Zadavatel: Dopravní podnik Ostrava a.s. se sídlem: Poděbradova 494/2, Moravská Ostrava, 702 00 Ostrava IČO: 61974757 Název veřejné zakázky: „Areál trolejbusy Ostrava – Rekonstrukce střech hal I - IV“ ev. č. NR-85-19-PŘ-Ko-OPPIK zadávané jako zakázka malého rozsahu, která je zadávána v souladu s § 6 zákona č. 134/2016 Sb., o zadávání veřejných zakázek, v platném znění (dále jen ZZVZ).

VYSVĚTLENÍ ZADÁVACÍ DOKUMENTACE Č. 8

Žádost dodavatele o vysvětlení zadávací dokumentace č. 8 (obdržena dne 10.1.2020):

NOVĚ NAVRŽENÁ SKLADBA STŘECHY

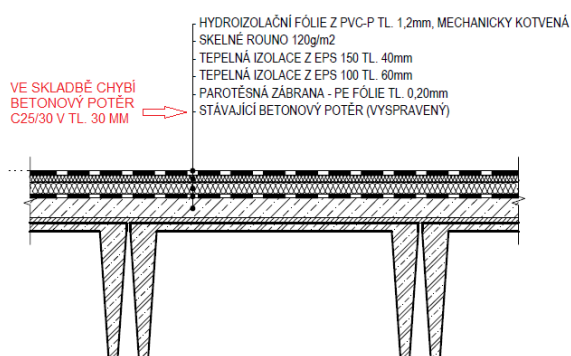
V příloženém rozpočtu „540-32501 - Rekonstrukce střech hal I-IV(III)_výkaz výměr_R05“ v záložce „SO 04 Stavební část“ je položka na potěrový beton v tl. 30 mm, který má být na vyspravení stávajícího betonového potěru z důvodu promočení TI.

Žádáme zadavatele o úpravu popisu položky, jelikož z popisu vyplývá, že se jedná o potěr, který má být položen na stávající vrstvu betonového potěru.

46	K	632453331	Potěr betonový samonivelační tl. do 30 mm tř. C 25/30	M2	1 080,246
----	---	-----------	---	----	-----------

Demontáž stávající střešní skladby bude provedena po betonový potěr tl. 100 mm. Povrch bude očištěn po demontáži střešní skladby. Nově se uvažuje provedení **vyspravení** stávajícího povrchu betonovou směsí, v případě rozsáhlejšího poškození, projektant uvažuje provedení / opravení potěru v tl. cca 30 mm. Stav potěru je důležitý pro kotvení nově navržené střešní skladby a bude ověřen po celkovém odkrytí vrstev střechy.
